Corrigendum à « Taux de retour énergétique du bouquet électrique : l'impact des sources intermittentes » [C. R. Chim. 28 (2025), pp. 465-480. doi: [10.5802/cr chim.396](https://doi.org/10.5802/cr chim.396)]

Erratum

Corrigendum à « Taux de retour énergétique du bouquet électrique : l'impact des sources intermittentes » [C. R. Chim. 28 (2025), pp. 465-480. doi : 10.5802/crchim.396]

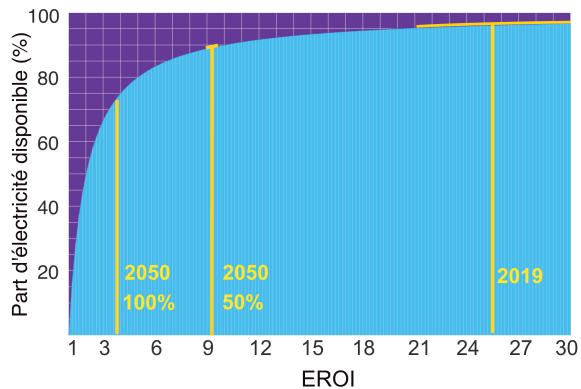
Cette observation nous amène donc à corriger notre décompte de l'électricité perdue lors du stockage qui a servi au calcul de l'EROI des deux bouquets électriques pour 2050. La dépense énergétique requise pour les installations de stockage n'ayant pas été comptée faute de données, ce décompte ne retient que deux causes : l'électricité perdue dans les conversions nécessaires au stockage et celle perdue lors de l'écrêtage du surplus d'électricité supérieur à la capacité de stockage. Dans l'article publié, nous avons ajouté ces deux pertes à la dépense énergétique en dénominateur, ce qui nous semble erroné à présent au vu de l'observation de Hall et Palmer. La correction consiste à ne plus ajouter ces pertes d'électricité à la dépense énergétique E_{in} en dénominateur mais à les retrancher de l'électricité délivrée E_{out} au numérateur. Pour assurer l'équilibre, dans les deux scénarios traités, il faut une production supplémentaire qui doit être ajoutée au numérateur. Elle provient d'une dépense énergétique non prévue dans le bouquet qu'il faut ajouter également au dénominateur.

En bref, la révision consiste à diviser par deux la dépense énergétique du stockage puisque les pertes ne sont plus comptées mais seule l'est la production supplémentaire nécessaire à leur compensation. Aussi pour le bouquet 50 %, la dépense énergétique de stockage n'est plus que de 32,2 TWh et l'EROI vaut alors 9,6 ou 8,9 dans le Tableau 5 de l'article inchangé par ailleurs. Pour le bouquet 100 %, cette dépense est désormais de 87,6 TWh et l'EROI vaut 3,6 ou 3,9 dans le Tableau 9 inchangé par ailleurs.

La Figure 3 modifiée devient la suivante.

La correction ne change pas les conclusions de notre article basées sur cette figure malgré la hausse de l'EROI des deux bouquets analysés. L'EROI du bouquet 100 % est toujours trop bas pour les besoins d'une société. L'EROI du bouquet 50 % a une
